Dodatek č. 1 smlouvy o dílo č. 6440-OŘS1-2020-048

ZJIŠŤOVACÍ PROTOKOL MĚNĚPRACÍ A VÍCEPRACÍ č. 1

Akce: UV955-2016, Praha, budova AHNM Sobotecká
Objednatel: ČR - MO, se sídlem Tychonova 1, Praha 6 - Hradčany, zaměstnanec pověřený jednáním: Ing. Roman Mistoler, MBA, pověřen řízením odboru řízení staveb Agentury hospodaření s nemovitým majetkem (AHNM)
Zhotovitel: **BBP Stavby s.r.o.**, Korunovační 103/6, Praha 7 Bubeneč, 170 00
Číslo SoD: 6440-OŘS1-2020-048 ze dne 23.7.2020
Projektant: DPU REVIT s.r.o., IČ 287 11 335, 28. října 375/9, 110 00 Praha 1 – Staré město
Uživatel: VZ 6440
ev. č. SMVS: 107V751003937

FORMÁT NÁZEV: 1:20 OSOBNÍ VÝTAH 630/1,00		ČÍSLO VÝKRESU: 1-06310-NEJ-707 1/2

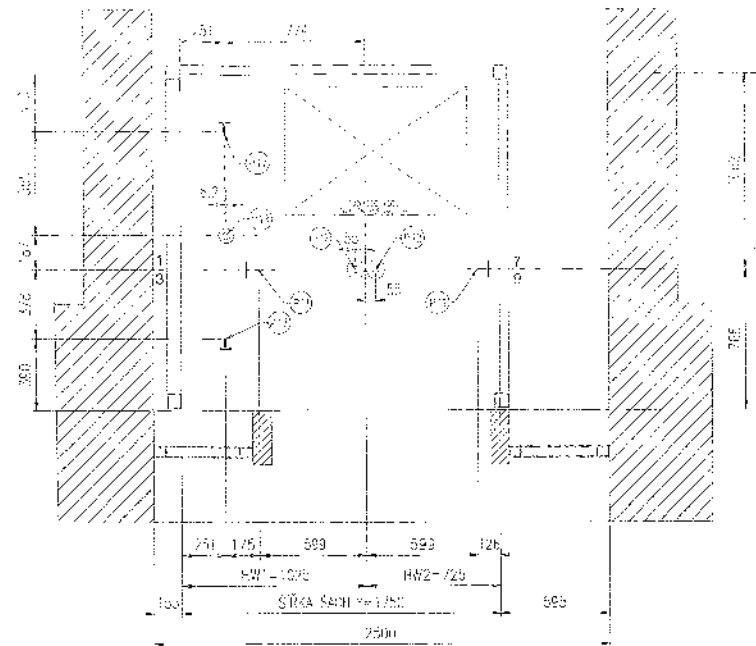
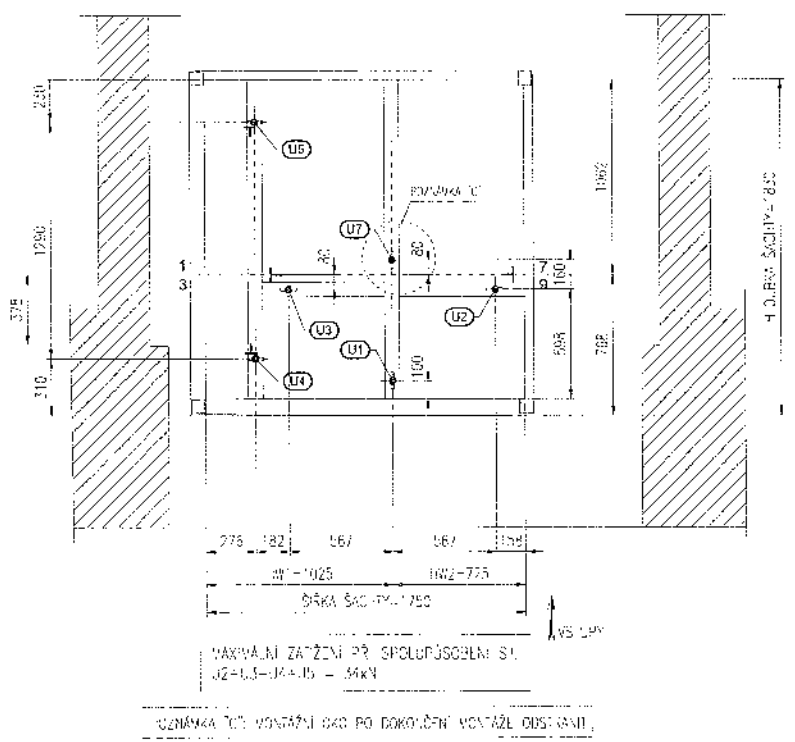
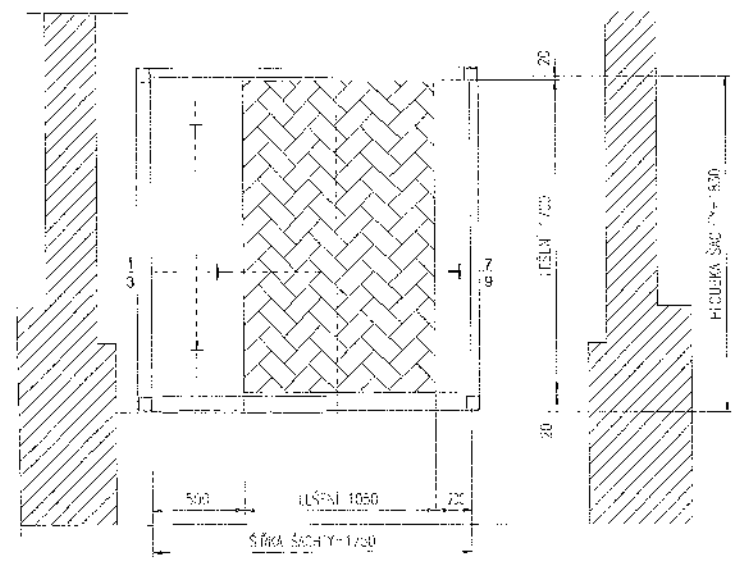
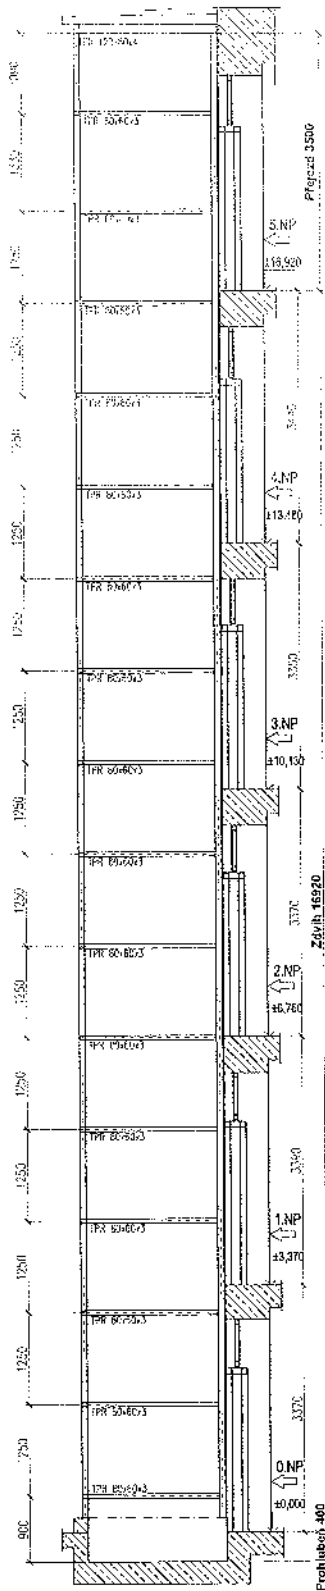
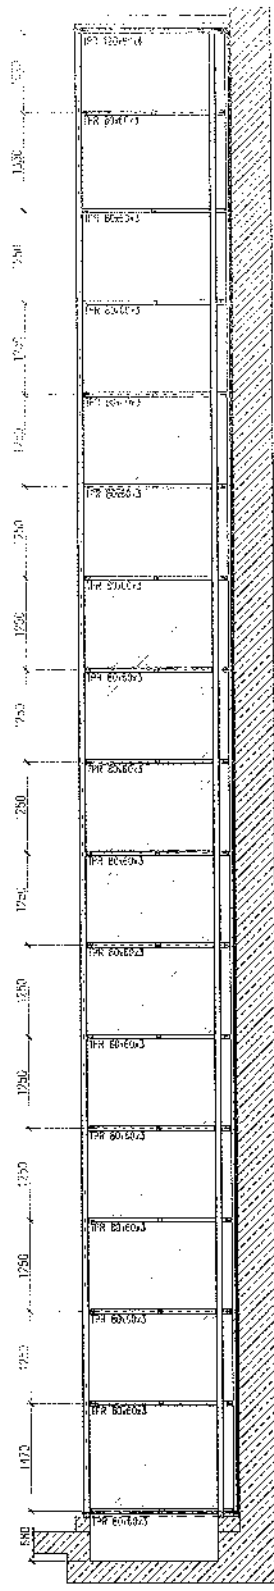
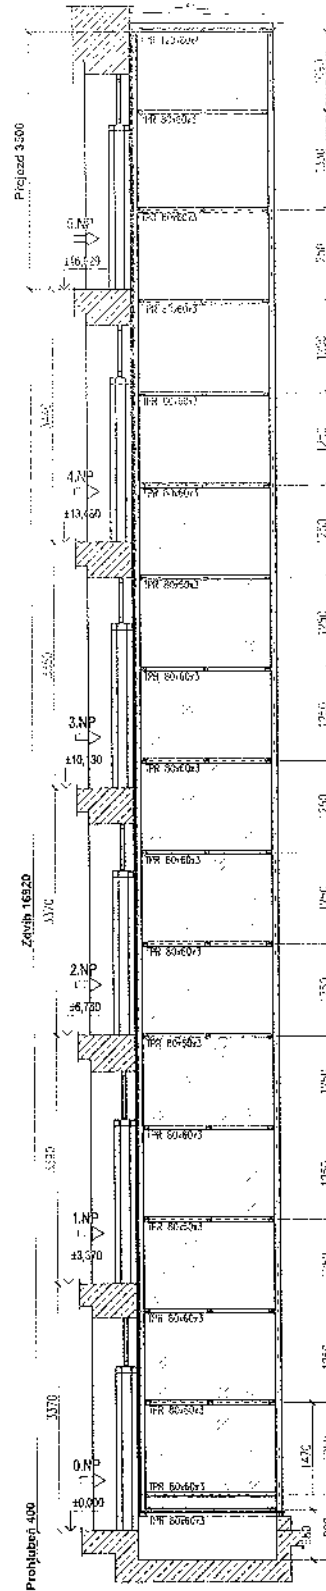
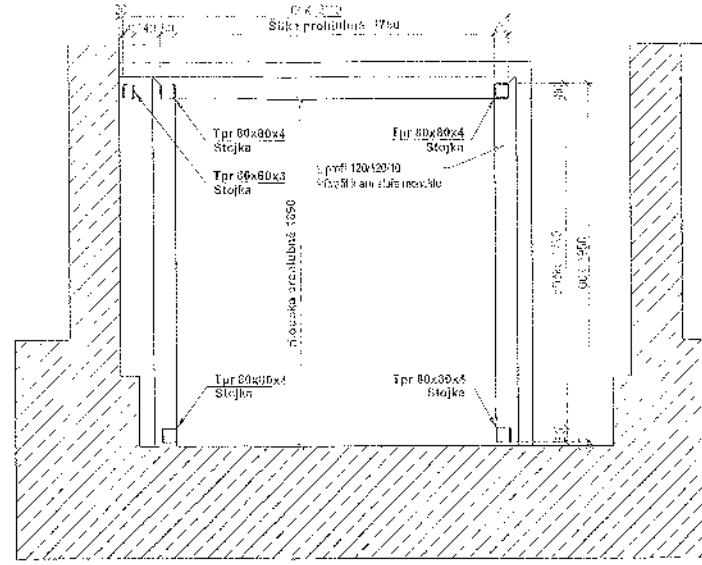
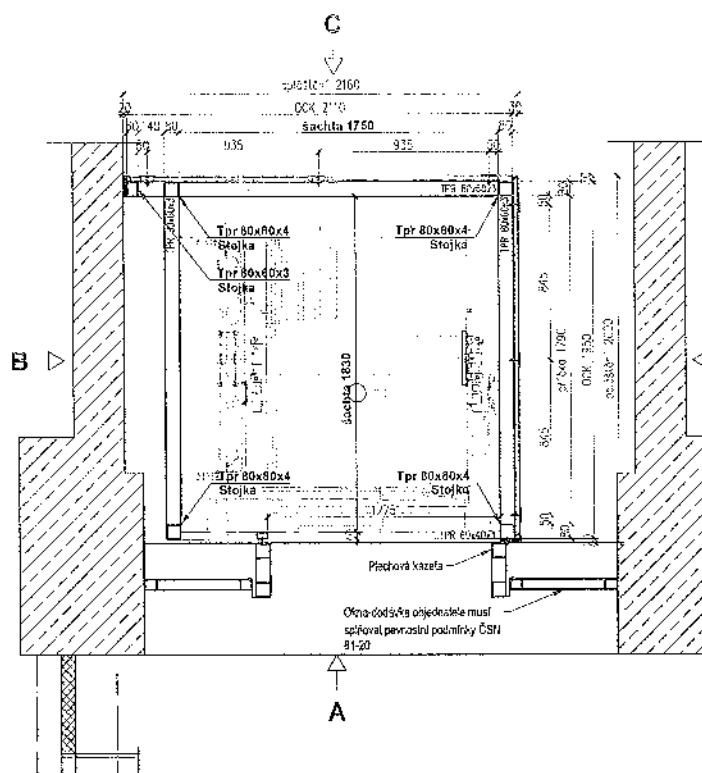
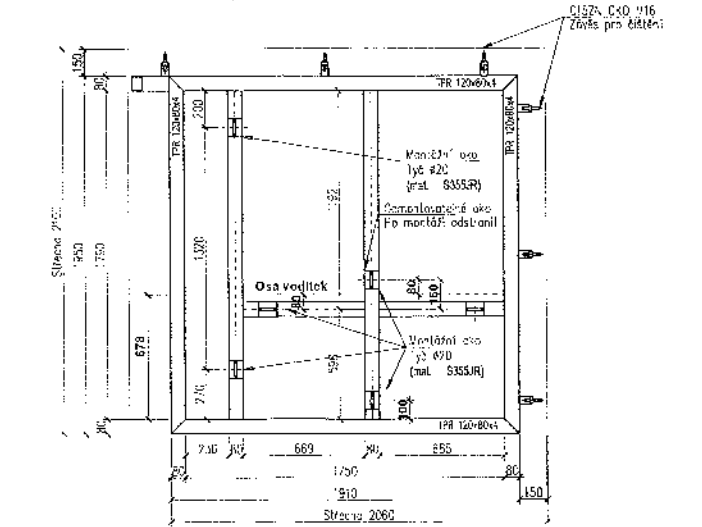
Na návrh zhotovitele, který v souladu s ČSN ISO 9001 a zákonu o VZ upozornil investora na neekonomický hydraulický výtah bude na základě tohoto doporučení nahrazen hydraulický výtah za výtah trakční, který je v provozu ekonomicky výhodnější – není nutné vytápět výtahovou šachtu, měnit olej v hydraulice výtahu 1 x /rok a je spotřebou el. energie úspornější – viz příložené doporučení dodavatele. Cena tohoto výtahu zůstává stejná tak byla uvedena ve výkazu výměr tj. 880,-Kč. Toto upozornění přednesl zhotovitel již na 1. KD.

Na základě návrhu zhotovitele byl nahrazen původní hydraulický výtah za výtah trakční (GEN). Zhotovitel upozornil na nevhodnost stávajícího řešení, které má negativní dopady na provozní náklady a uživatelské vlastnosti a navrhl řešení, které má nižší provozní náklady a je uživatelsky hodnotnější. Detailní rozbor je uveden v příloze č. 1. Nový výtah nemá zásadní dopad na rozměry výtahového šachty, ani rozměry kabiny a stejně tak nemá zásadní dopad na ostatní návaznosti na stavbu. Jediná významnější změna je přesun rozvaděče z 1. PP do 6. NP. Výkresová dokumentace je přílohou č. 2.

Typ výtahu:	GeN2 Easy Life
Hlavní parametry / umístění výtahu:	
Počet stanic / nástupišť:	6 / 6 Neprůchozí
Nosnost / počet osob:	630 kg / 8 osob
Jmenovitá rychlost:	1
Typ řízení:	Jednosměrné sběrné řízení směrem dolů
Skupina výtahů:	Simplex 1 jednotka ve skupině s unikátním dvoucestným frekvenčním měničem vyvinutým pro rekuperaci elektrické energie
Rozvaděč:	OTIS mikroprocesorový, vyvinutý pro systém GEN2
Pohon:	- elektrický trakční s frekvenčním pohonem pro plynulý rozběh a dojezd výtahu - bezpřevodový pohon s účinností až 90% - bezpřevodový synchronní motor, který má oproti asynchronním strojům vyšší účinnost a také delší životnost, s rekuperací elektrické energie
Nosné prostředky:	Ploché pásy – patent společnosti OTIS – testovány na 120 milionů cyklů – vyšší životnost oproti klasickým ocelovým lanům, ověřená technologie bez potřeby mazání, s nepřetržitým monitorováním stavu pásů
Maximální počet startů:	180 za hodinu

Proti zadávací dokumentaci se výtah liší v následujících parametrech:
